改善箇所説明図

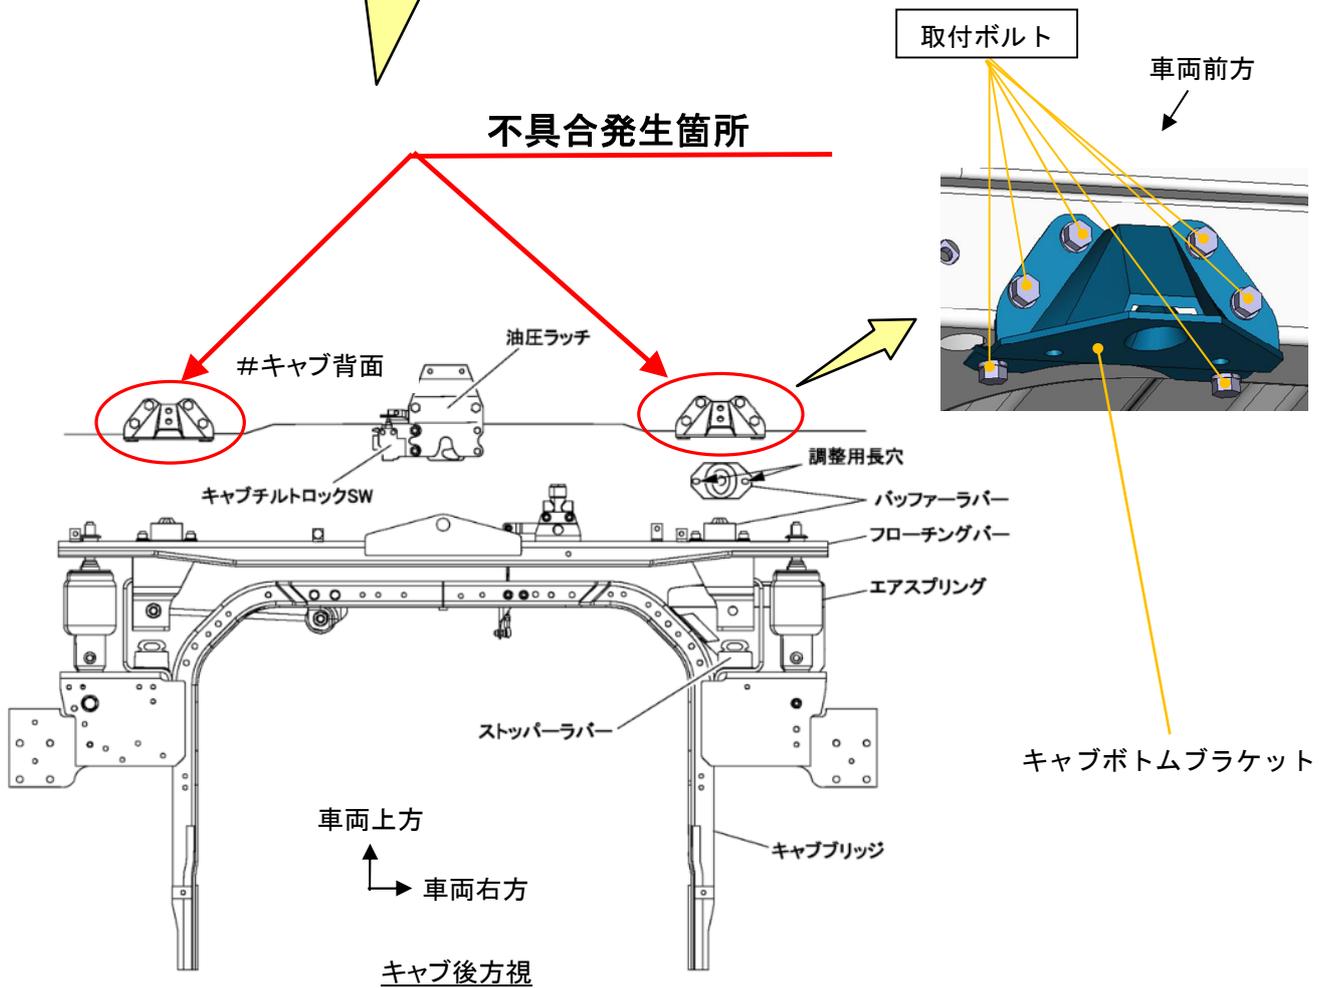
不具合発生箇所

大・中型トラックにおいて、キャブボトムブラケット※の取付ボルトの締付けが不適切なため、そのままの状態で使用を続けると、当該ボルトが脱落するおそれがある。

※キャブブリッジ側の緩衝用ゴム（パッファーラバー）が着座する金具

改善措置の内容

全車両、キャブボトムブラケットの取付ボルトを規定トルクで締付ける。

注： は規定トルクで締付けるボルトを示す。
